OPINIA nr 110/18

Z wyników przeprowadzonych oględzin-ekspertyzy urządzeń grzewczo-kominowych w budynku przy ul. Jagielloj Nr. 2 w Sulinawa
dotycząca urządzeń grzewczo-kominowych używanych przez : MGZ ZOP w Sulinawie sporządzona
przez posiadającego wymagane uprawnienia mistrza kominiarskiego
Pana Dariusza Miedzińskiego

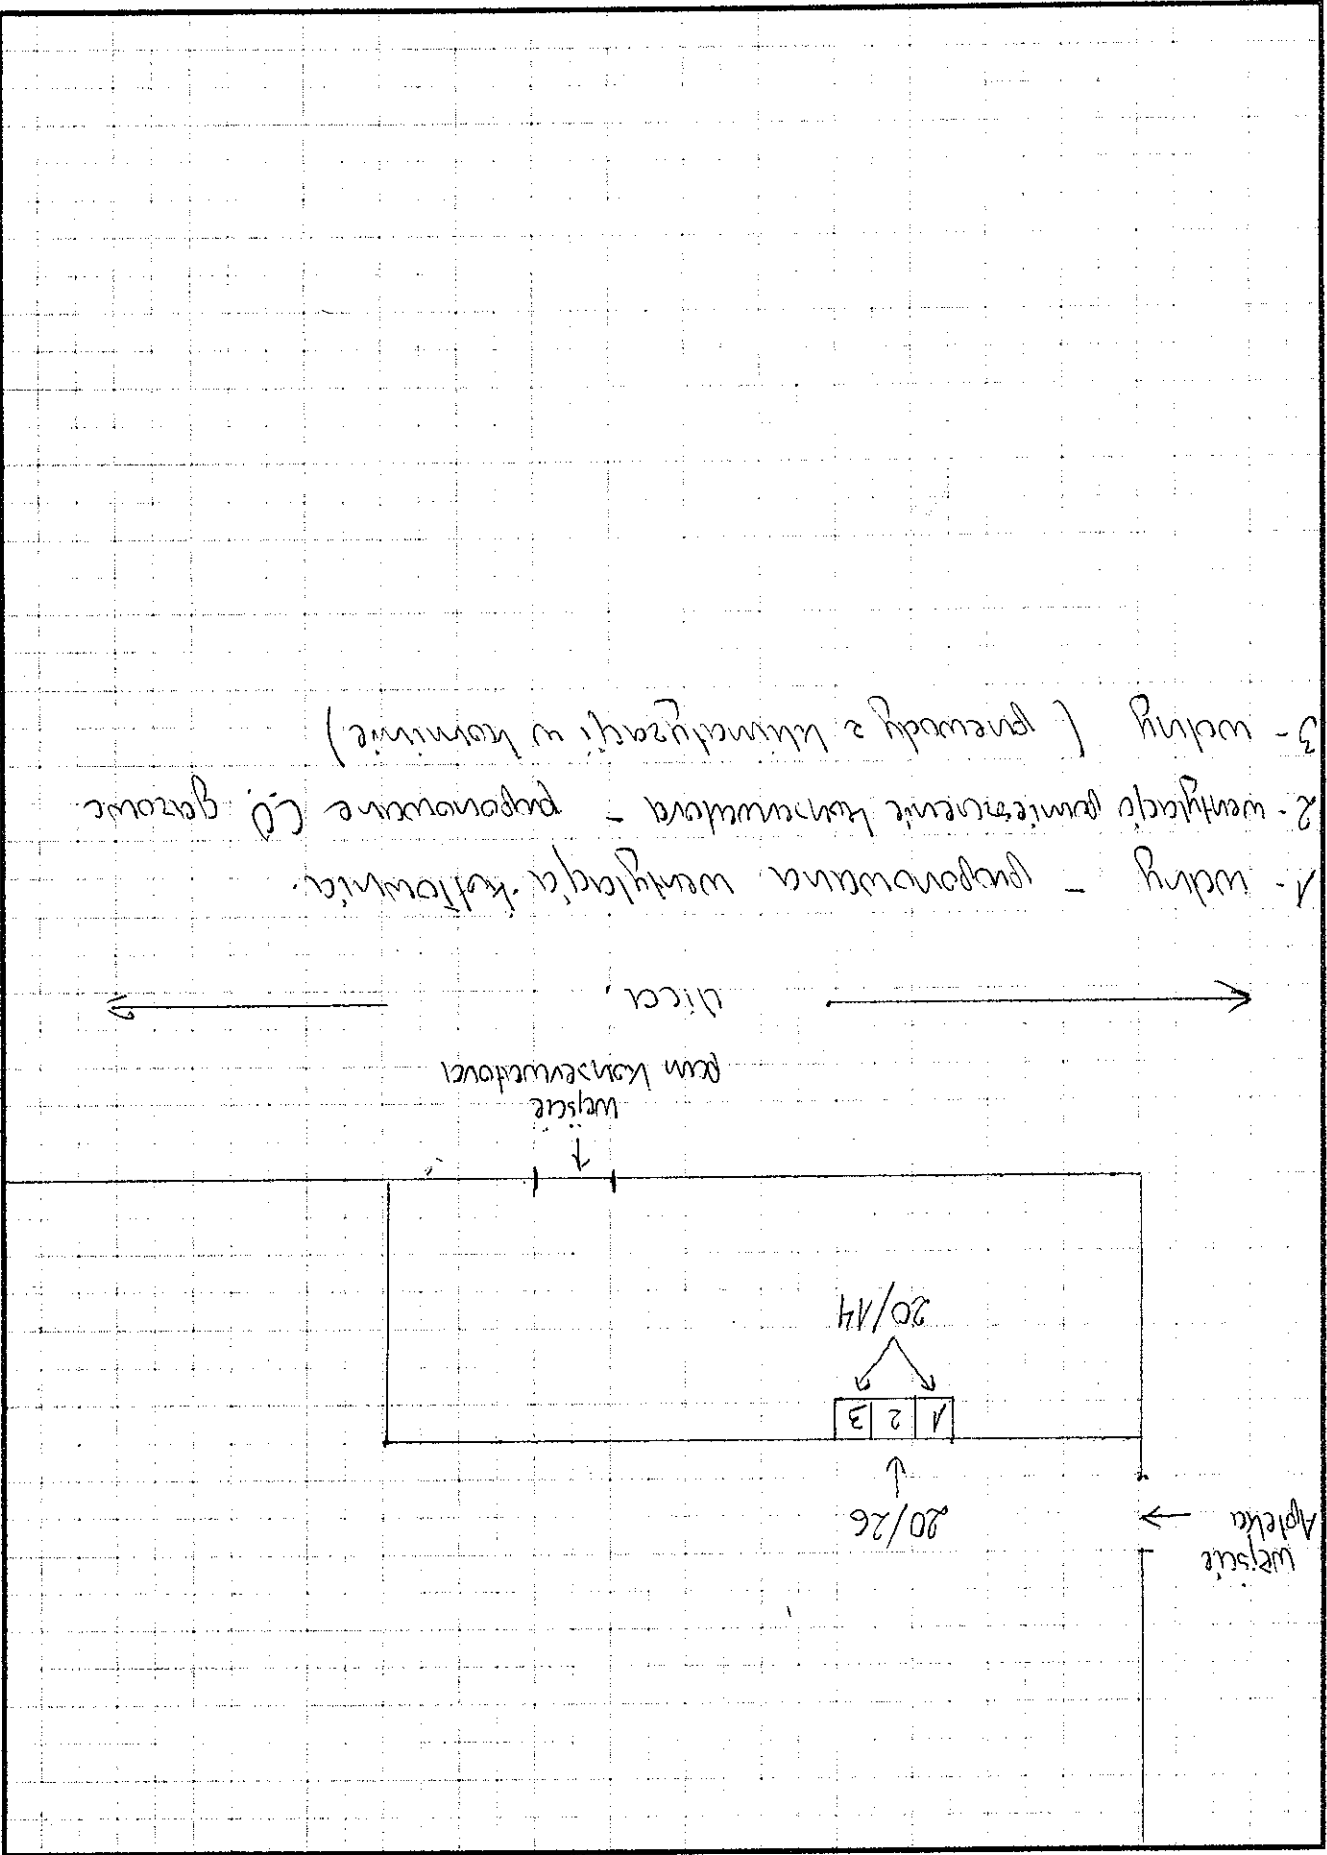
Pomieszczenie konserwatora -
Przewód kominowy nr 2 odpowiada opisom i może być wykonany
do podłączenia kotła gazowego dwufunkcyjnego kondensacyjnego
w/w przewód należy zabezpieczyć wiatrowym systemem
wentylacyjno - sprężynowym.
Wentylację gwarantacyjną wykonana wykonac w przewodzie
nr 10.

przewód nr 2 odłączyć wentylację gwarantacyjną wykonaną.

- 1. wzdłuż - zaproponowana wzdłuża kolumnista.
- 2. wzdłuża - pomieszczenie konserwatori - zaproponowane CD. gorące
- 3. wzdłuż (prowody z klimatyzacji w kolumnie)
